NR. 18 GX - 82

DATO Marts 1982

GSA

MOTOR

I - GENERATORREM

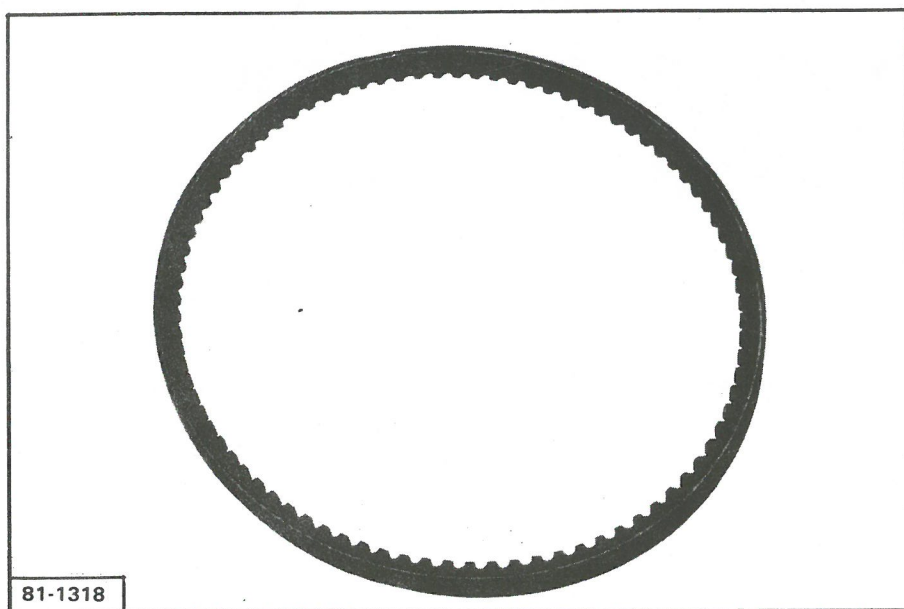
Siden oktober 1981 (P.R.-nr. 1801) er der på samtlige motortyper monteret en generatorrem med tænder.

Denne rem erstatter ikke de tidligere typer.

Betegnelse	R.D.-nr.
Generatorrem PIRELLI	95 495 480
Generatorrem KLEBER COLOMBES	95 495 339

II - BY-PASS VENTIL

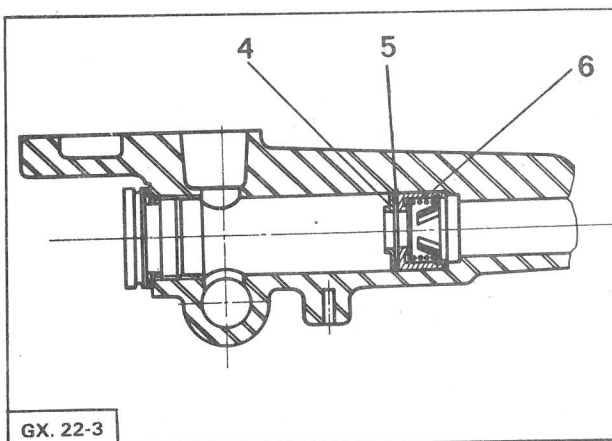
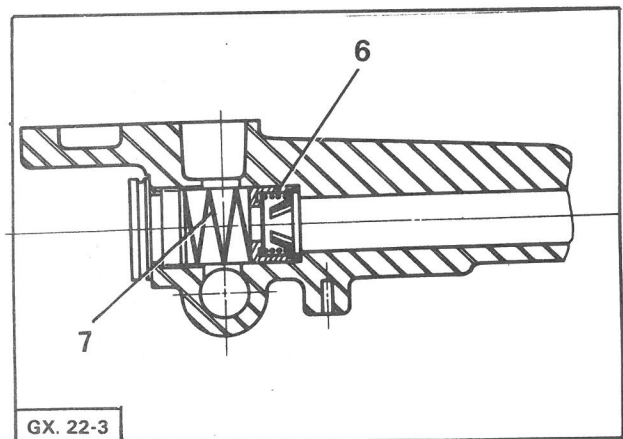
Siden november 1981 (P.R.-nr. 1824) foretages der en ny fastgøring af by-pass ventilen på samtlige motorer.

By-pass ventilen er indbygget i oliekanalen (3).

På grund af den nye montering, har det været nødvendigt at foretage følgende ændringer :

- ny bearbejdning af oliekanalen i krumtaphuset,
- skiven (5) og navet (4) monteres ikke længere
- montering af en fjeder (7) (R.D.-nr. 75 521 1o5).

- By-pass ventilen (6) er uændret,
- det er FORBUDT at foretage denne nye montering i krumtaphus af tidligere model.

Der skal ikke længere monteres kobber-pakninger under propperne (1) og (2), da disse i stedet monteres med LOCTITE.
